##### **Рабочая группа по вопросам освещения и световой сигнализации (GRE)**

### **Предложение по дополнению 5 к поправкам серии 01 к Правилам № 98 (фары с газоразрядными источниками света)**

#### **Представлено экспертом от Германии\***

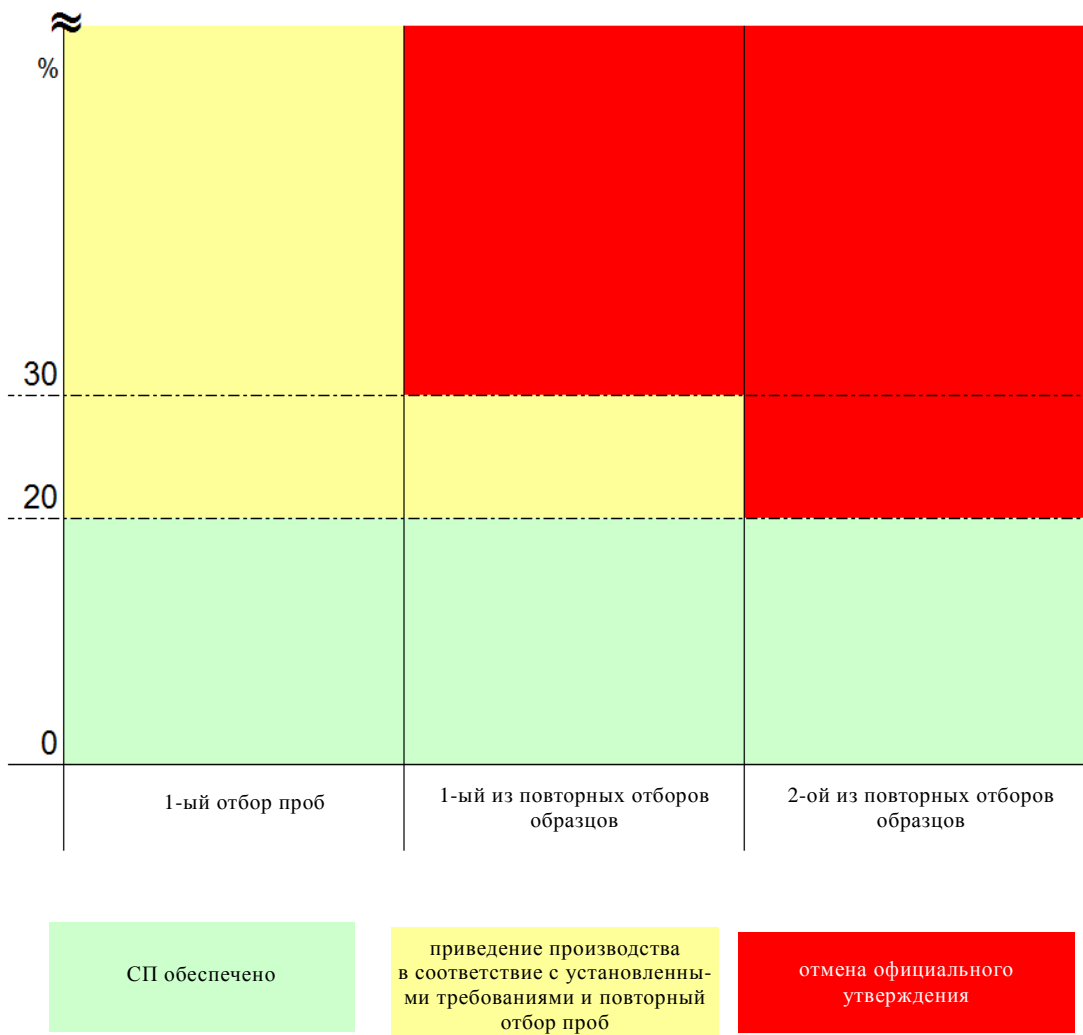
6. Процедура обеспечения СП в настоящее время описана в рамках четко структурированного поэтапного процесса (с ограниченным числом этапов), который позволяет изготовителю на первом этапе – в случае расхождений в измеренных значениях более чем на 20% – привести процесс производства в соответствие с установленными требованиями. Кроме того, процесс обеспечения СП может быть завершен раньше, если первые две выборки полностью соответствуют техническим требованиям.

7. Этими предложениями предусмотрен "третий этап", на котором определяются условия отмены официального утверждения, когда после второго повторения данного процесса изготовитель оказывается не в состоянии надлежащим образом привести процесс производства в соответствие с установленными требованиями.

8. На прилагаемом рисунке проиллюстрирован этот поэтапный процесс.
